Bureau
d'audiences
publiques sur
l'environnement

Rapport 176

Projet d'aménagement d'un barrage à la décharge du lac Sergent

Rapport d'enquête et d'audience publique

Figure 3 Vue en coupe du barrage proposé

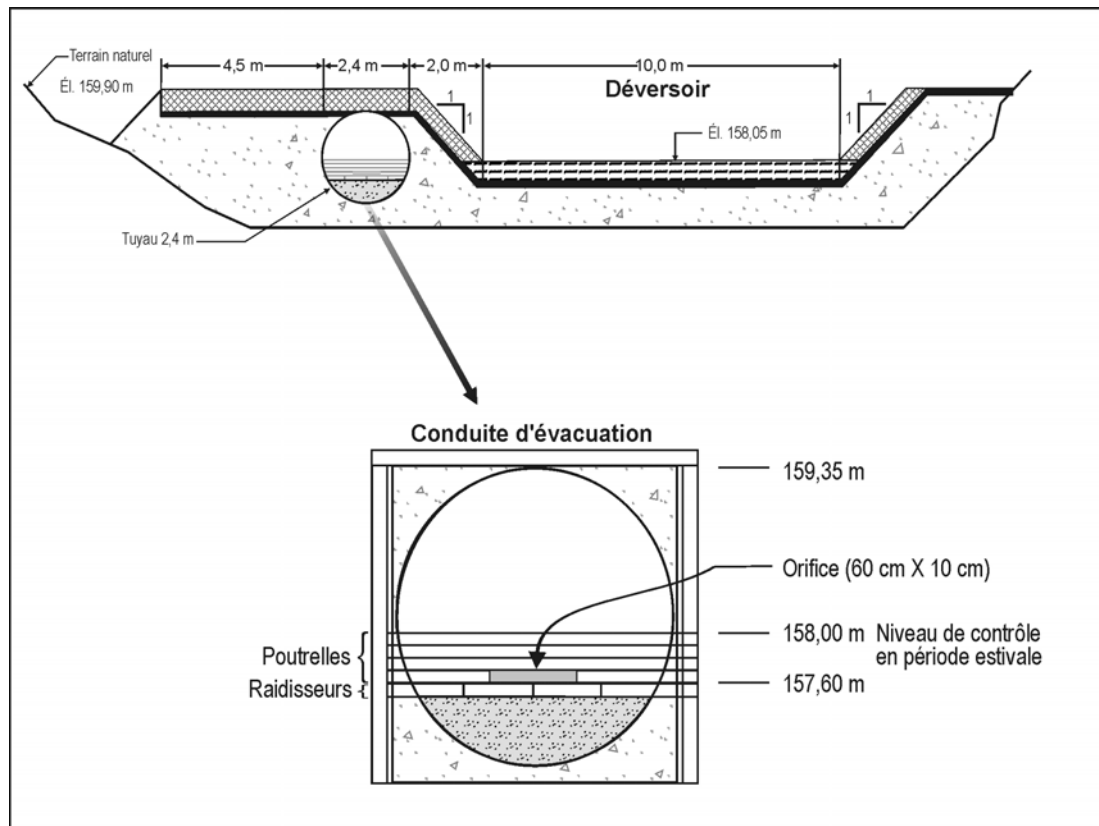
Comme l'indique le devis (figure 3), le barrage d'une hauteur totale de 2,35 m comprend un tuyau de 2,4 m de diamètre muni d'un système de 4 poutrelles de bois amovibles d'une hauteur de 10 cm chacune. Adjacent au système de poutrelles, un déversoir de 10 m de largeur permettrait l'écoulement de surplus d'eau à la cote 158,05 m. Un orifice est prévu au bas des poutrelles pour permettre un écoulement permanent de l'eau de l'amont vers l'aval. Selon le promoteur, l'installation des poutrelles au printemps permettrait de conserver un certain rehaussement du niveau d'eau du lac et de le maintenir à la cote souhaitée de 158,0 m durant la période d'étiage. L'enlèvement des poutrelles à l'automne abaisserait le niveau d'eau à la cote 157,6 m jusqu'au printemps pour augmenter la capacité d'emmagasinement lors de la crue.

Figure 4 Courbe de capacité d'évacuation de l'orifice entre les poutrelles

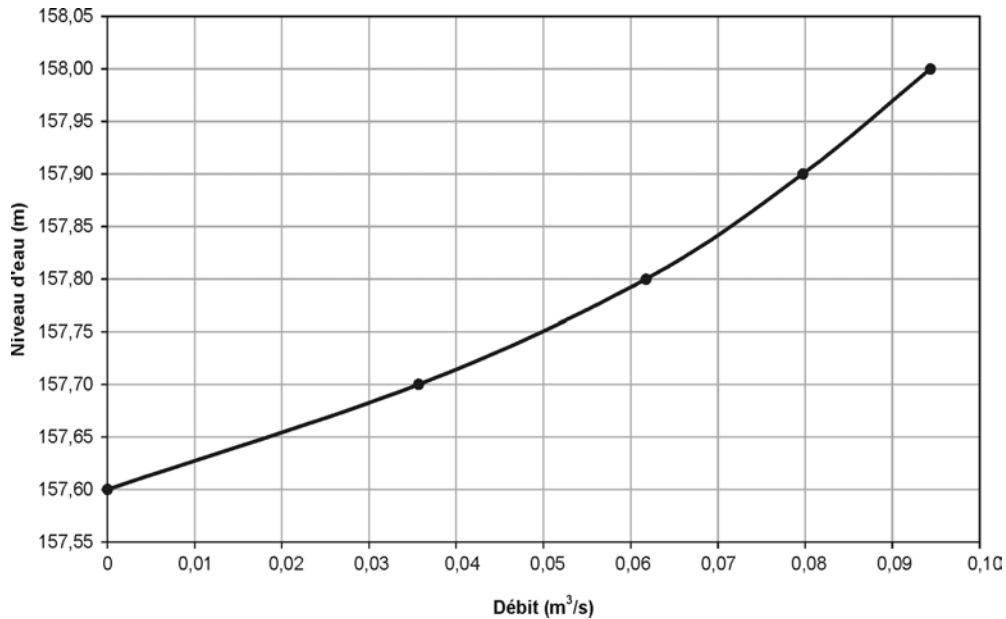
Ainsi, pour conserver le rehaussement souhaité, il faut que l'écoulement à la décharge équivalle ou excède la capacité d'évacuation de l'orifice. En cas contraire, le niveau plancher de 158,0 m ne pourrait être maintenu. Comme le montre la courbe de capacité d'évacuation de l'orifice, avec un débit inférieur à 62 l/s, le niveau du lac pourrait même s'abaisser sous son seuil actuel à 157,8 m et atteindre éventuellement 157,6 m si l'écoulement en venait à se tarir (figure 4).

- ◆ *La commission constate que, si le débit estival à la décharge du lac Sergent s'avérait inférieur à la capacité d'évacuation de l'orifice aménagé entre les poutrelles, le niveau du lac pourrait s'abaisser sous son niveau plancher de gestion estivale et avoir alors un effet inverse à celui recherché. Elle souligne que, dans un tel cas, compte tenu de la position de l'orifice et du rabaissement du seuil de la décharge, le niveau pourrait théoriquement descendre sous les plus bas niveaux observés jusqu'à présent.*

- ◆ *La commission constate que la connaissance des débits d'étiage naturels du lac Sergent est trop fragmentaire pour déterminer si l'orifice proposé permettrait de conserver en tout temps des débits adéquats en aval du barrage, et pour évaluer l'efficacité du barrage à maintenir le lac au niveau plancher estival souhaité.*

Figure 6 Relation niveau-débit au lac Sergent établie par les courbes de remous

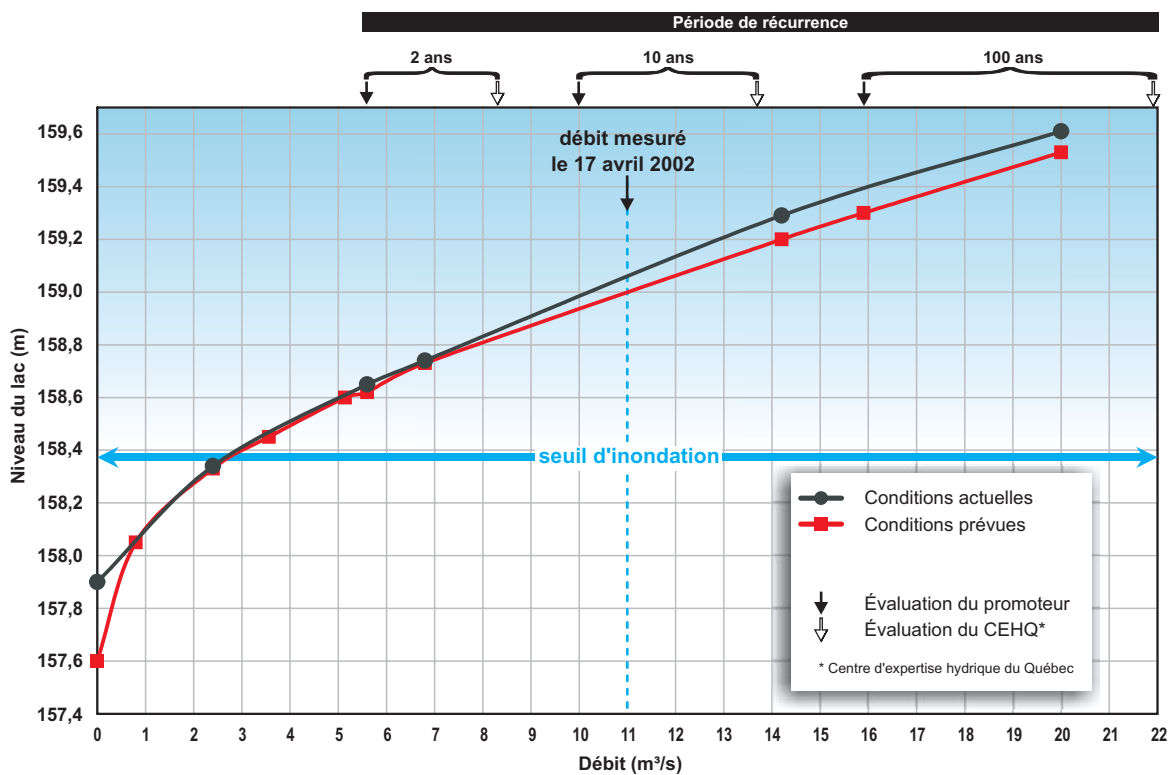
En colligeant les niveaux simulés à l'extrémité amont des courbes de remous, la commission a pu tracer les courbes de relation niveau-débit du lac en situation actuelle et après le dragage de la décharge. Ces courbes illustrent bien la relation printanière entre le débit sortant et le niveau du lac que révèlent les simulations hydrauliques du promoteur (figure 6) (documents déposés DA6, p. 2 et PR5.1, annexe 6).
